改善箇所説明図

不具合内容:

農耕トラクタの前後進制御用電磁バルブ(シャトルバルブ)において、以下①②の内容により、検出スイッチの誤作動によりエラーが検出され、フェールセーフ機能により走行停止することがある。

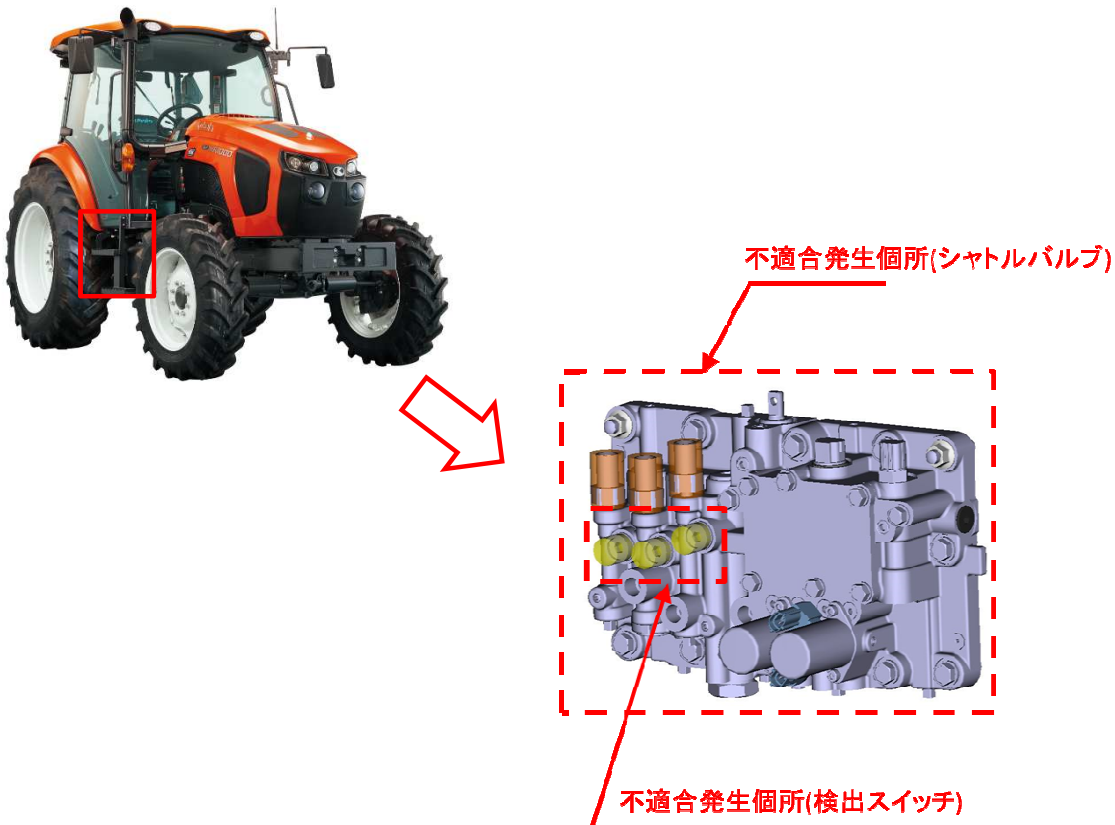
①シャトルバルブ内部の構造が適切でないため、バルブ内部に発生した極微小な油圧の圧力差によりスイッチ作動部部品が押されることで、検出スイッチが誤作動する。

②シャトルバルブの検出スイッチ内部のガスケットに誤った材料を使用したものがあつたため、ガスケットがシャトルバルブ内部の作動油により膨潤し、膨潤したガスケットがスイッチ内部の接点を押し上げ、接触不良により検出スイッチが誤作動する。

- ①対象車両について、シャトルバルブの検出スイッチ作動部の部品を、圧力差の発生を防止する対策部品に交換する。
- ②対象車両について、シャトルバルブの検出スイッチの製造ロット番号を確認し、誤材料を使用した製造ロットである場合は正規品のスイッチに交換する。

右の写真の部位、機種銘板の左下に白色マーキングを実施する。
